**AVIS RELATIF À LA PROTECTION
CONTRE LES EVENTUELS EFFETS NOCIFS ET NUISANCES
PROVOQUÉS PAR LES RAYONNEMENTS NON IONISANTS
GÉNÉRÉS PAR DES ANTENNES ÉMETTRICES STATIONNAIRES**

Commune : PERUWELZ - Exploitant : TELENET GROUP

Référence exploitant : HT1744E

Rapport n° 3196 / 2023

Figure 1 : Vue en plan des lieux de séjour et des points de contrôle

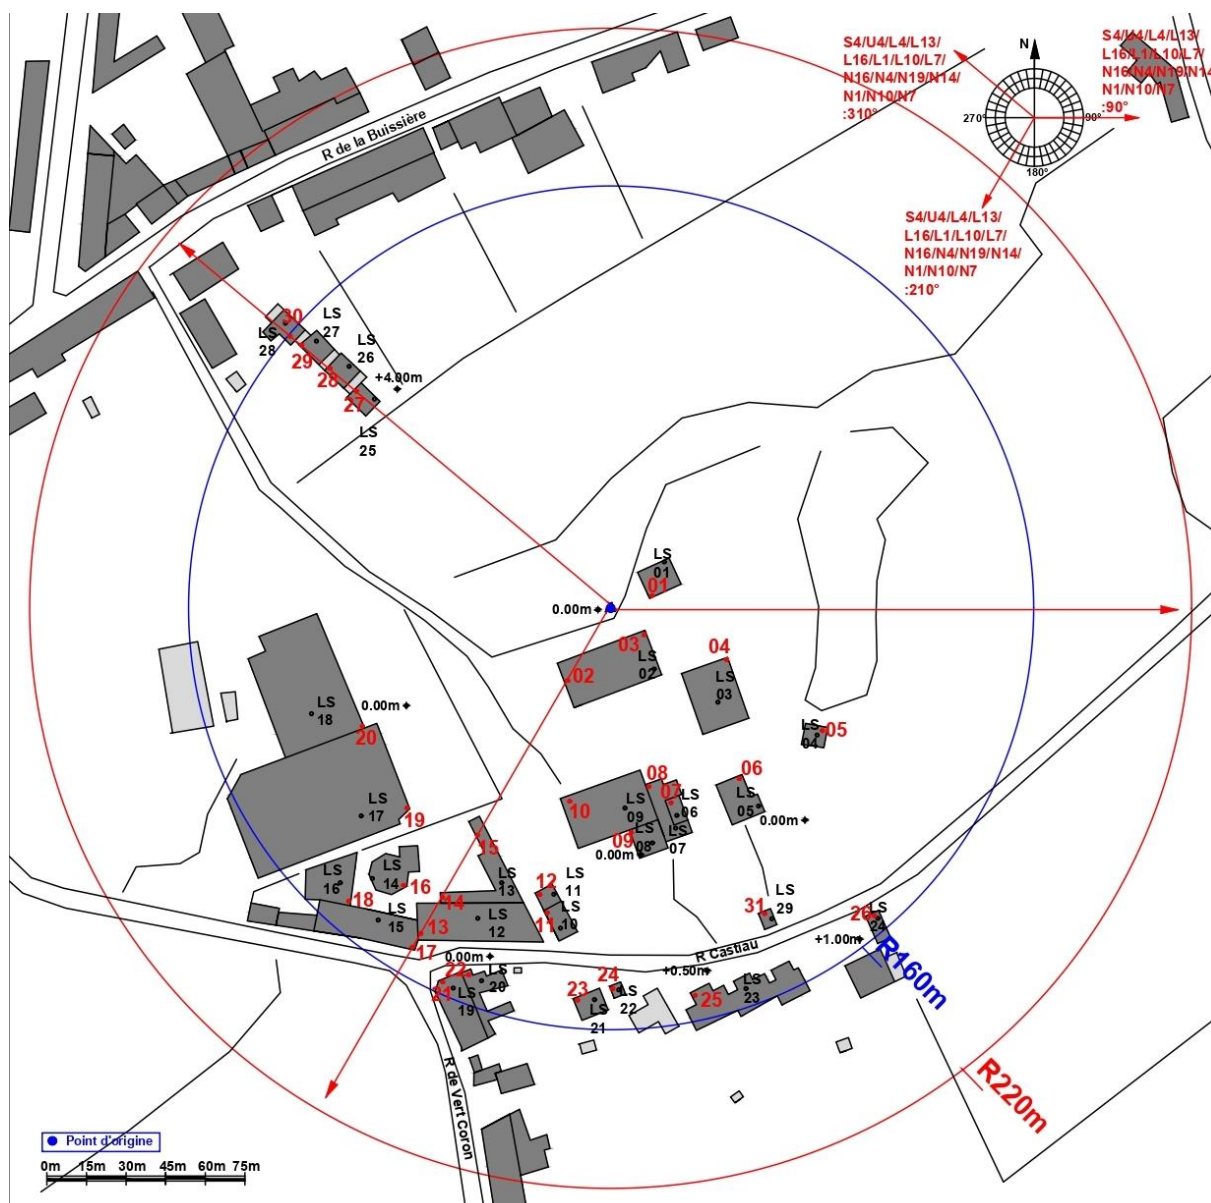
- le numéro du point de contrôle repris sur un des plans de la figure 1;
- le numéro du LS dans lequel se trouve le point de contrôle de la 1^{ère} colonne ;
- l'atténuation d'obstacle prise en compte pour le calcul de l'indice d'exposition dans le LS ;
- le résultat du calcul de l'indice d'exposition.

N° point de contrôle	LS	Atténuation (dB)	Indice d'exposition relatif à la limite par installation IE_i
27	LS25	3,0	0,684
28	LS26	3,0	0,596
29	LS27	3,0	0,489
21	LS19	3,0	0,479
30	LS28	3,0	0,448
17	LS15	3,0	0,444
22	LS20	3,0	0,437
13	LS12	3,0	0,423
18	LS16	3,0	0,421
24	LS22	3,0	0,346
23	LS21	3,0	0,338
16	LS14	3,0	0,334
11	LS10	3,0	0,319
14	LS13	3,0	0,290
25	LS23	3,0	0,217
26	LS24	3,0	0,168
31	LS29	3,0	0,118
12	LS11	3,0	0,099
19	LS17	3,0	0,072
10	LS09	3,0	0,036
20	LS18	3,0	0,035
15	LS13	3,0	0,032
4	LS03	3,0	0,030
2	LS02	3,0	0,020
8	LS07	3,0	0,019
9	LS08	3,0	0,019
1	LS01	3,0	0,017
5	LS04	3,0	0,015
7	LS06	3,0	0,014
6	LS05	3,0	0,013
3	LS02	3,0	0,010

En ce qui concerne les antennes de l'installation mentionnées dans le tableau 1, la distance maximale à laquelle la limite pourrait être atteinte, à l'extérieur, est égale à 158,9 m. S'il n'y a pas de LS à une distance inférieure, les antennes respectent forcément la limite d'immission.

Dans le cas des LS situés à l'intérieur des bâtiments, une atténuation d'obstacle est prise en compte et il en résulte que la distance maximale à laquelle la limite pourrait être atteinte se réduit à 112,5 m.

Figure 2 : Vue en plan des installations d'antennes dans un rayon de 300 mètres autour de l'installation faisant l'objet de la demande d'avis

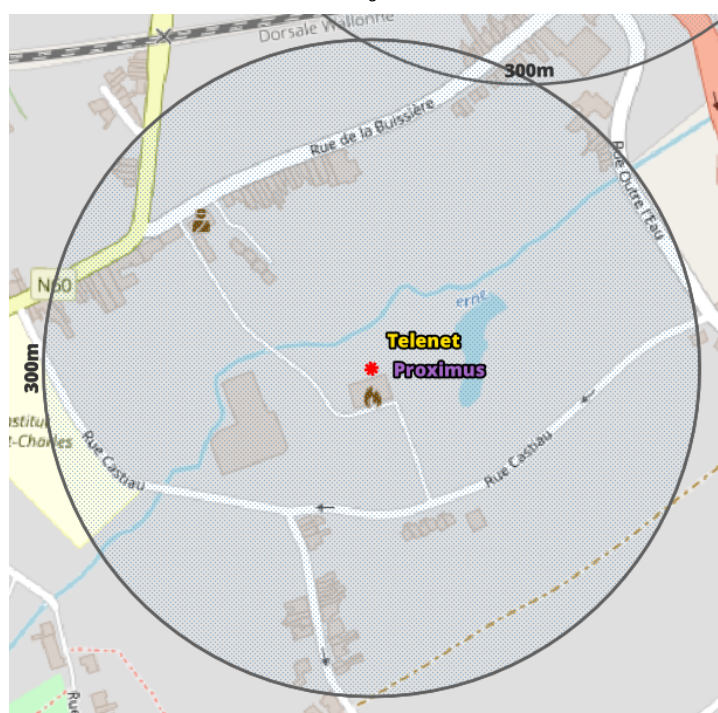
Le plan en projection verticale de la figure 2 indique la localisation des antennes actives éventuelles visées par le décret et situées dans un rayon de 300 mètres autour de l'installation référencée dans le paragraphe 2. Les données de localisation de ces antennes et les avis correspondant sont accessibles via le cadastre en ligne des antennes émettrices stationnaires⁶.

Compte tenu du nombre d'installations localisées dans la figure 2, il apparaît que l'intensité du rayonnement électromagnétique généré, dans les lieux de séjour situés à proximité de l'installation référencée dans le paragraphe 2, par l'ensemble des antennes émettrices stationnaires de l'ensemble des exploitants du même site d'antennes émettrices stationnaires respecte la limite fixée à l'article 4, § 2 du décret.
